【公報種別】特許法第 17 条の 2 の規定による補正の掲載
【部門区分】第 5 部門第 2 区分
【発行日】令和 5 年 3 月 15 日(2023.3.15)

【公開番号】特開 2021-162114(P2021-162114A)
【公開日】令和 3 年 10 月 11 日(2021.10.11)
【年通号数】公開・登録公報 2021-049
【出願番号】特願 2020-65998(P2020-65998)
【国際特許分類】

【手続補正書】

【補正対象項目名】図 9

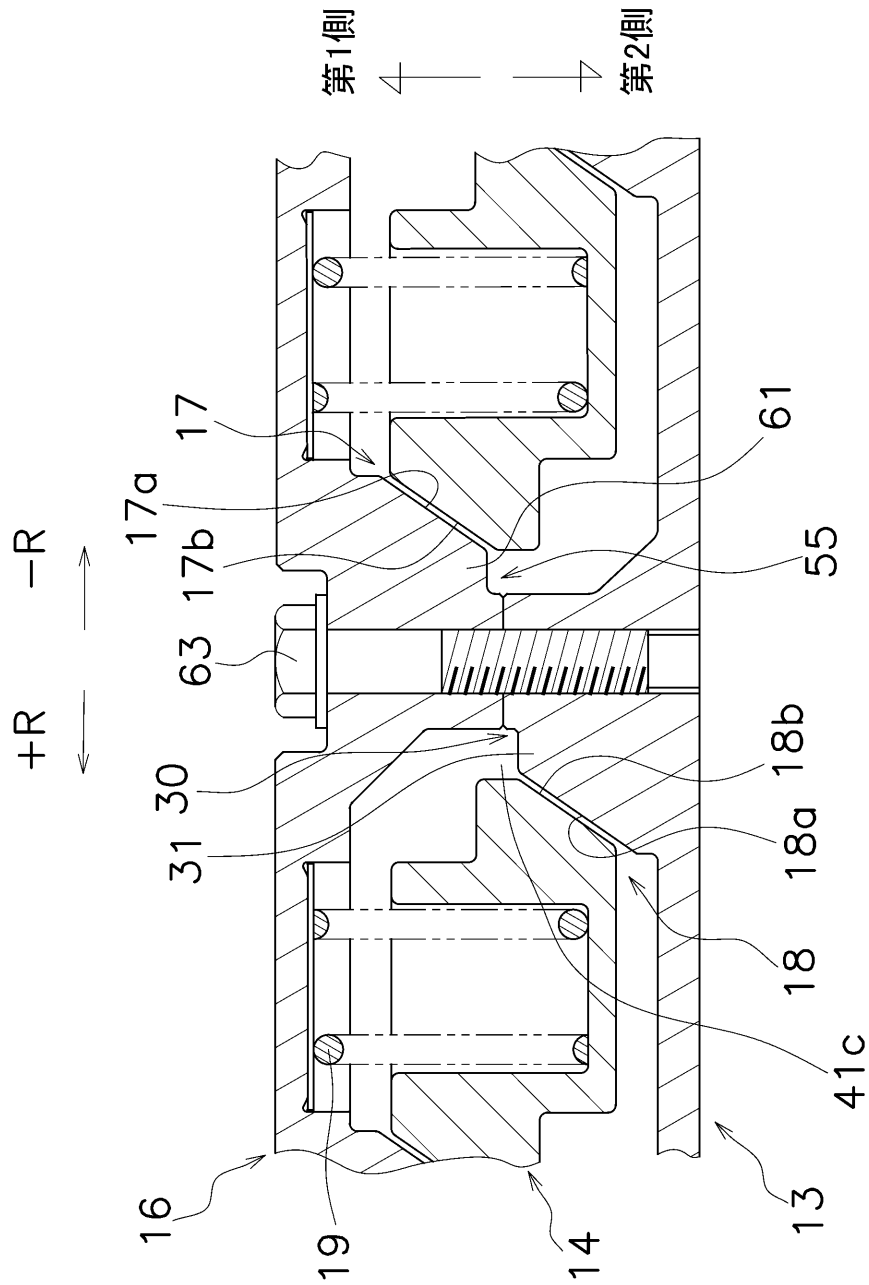
【手続補正 3】

【補正対象書類名】図面

【補正方法】変更
